**COMUNE DI GENOVA**

**OGGETTO:** CONCESSIONE PER LA PROGETTAZIONE, COSTRUZIONE E GESTIONE ED ESERCIZIO DI UN TEMPIO CREMATORIO PRESSO IL CIMITERO MONUMENTALE DI STAGLIENO, IN REGIME PROJECT FINANCING AI SENSI DELL'ART. 183 COMMA 15 E SS. DEL DECRETO LEGISLATIVO N. 50/2016 – Approvazione del progetto definitivo Realizzazione di Tempio Crematorio presso il Cimitero “Monumentale di Staglieno” mediante operazione di finanza di progetto (ai sensi dell'art. 183 comma 15 del D.Lgs. 50/2016 e s.m.i.).  
(C.U.P. B31B21007040005 – C.I.G. 9202826C40 – M.O.G.E. 20810)

**VERIFICA PROGETTO DEFINITIVO**  
**RAPPORTO CONCLUSIVO DI VERIFICA RCA23V565 DEL 28/02/2024**  
**art. 26 co. 8 d.Lgs. 50/2016**

Il presente **Rapporto Conclusivo RCA23V565DEF** riporta le risultanze delle attività svolte da En3 nel corso della verifica del progetto definitivo **“Realizzazione di Tempio Crematorio presso il Cimitero “Monumentale di Staglieno” mediante operazione di Finanza di Progetto (ai sensi dell’art.183, comma 15 del D.Lgs. 50/2016 e s.m.i.)”** per conto del Comune di Genova, Palazzo Tursi Via Garibaldi n. 9, Genova (GE).

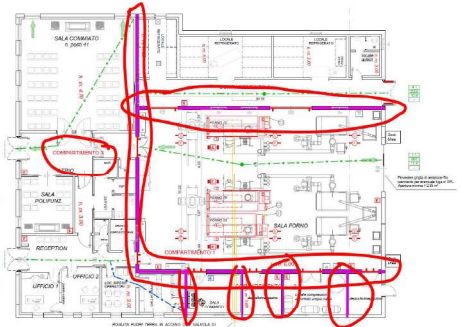
27.4 N.c. 26/01/2024	<b>Quadro UTA</b> a) In copertina, correggere il tipo di sistema di distribuzione, TN-S. Rivedere tutti gli schemi unifilari a valle (dove è riportato TT). b) Inserire la protezione contro le sovratensioni evidenziando la sezione dei cavi di collegamento. c) Inserire la protezione differenziale in tutti i circuiti di partenza al fine di renderli selettivi con la linea a monte. d) adeguare, a 10 kA, il potere di interruzione dei circuiti 4,5 e 6 , essendo 6,3 kA la corrente di corto circuito presunta sul quadro.	
	Controdeduzioni: 26/02/2024	Corretto – vedi IME__RE.04_rev2- Schemi unifilari
	Note:	Non conformità superata con esito positivo

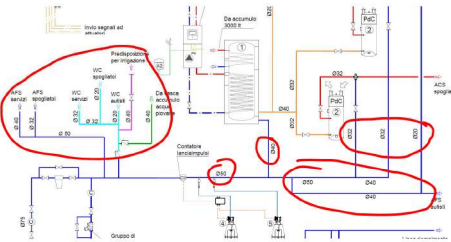
32.4 N.c. 26/01/2024	<p>§ 5.7 rivelazione e allarme: si prevede l'impiego di un impianto IRAI con un livello di prestazione II per tutti gli ambiti, tranne che per il locale forni in cui si prevede un livello di prestazione III. Nell'elaborato RE-02-IME "relazione tecnica impianti elettrici" al § 3 "Lavori di progetto" si prevede la realizzazione di un impianto di rivelazione e allarme incendi e null'altro. Nella tavola grafica TV 01 CPI "Progetto per la valutazione ai sensi dell'art. 3 del D.P.R. 151/2011" sono riportati i componenti del sistema.</p>
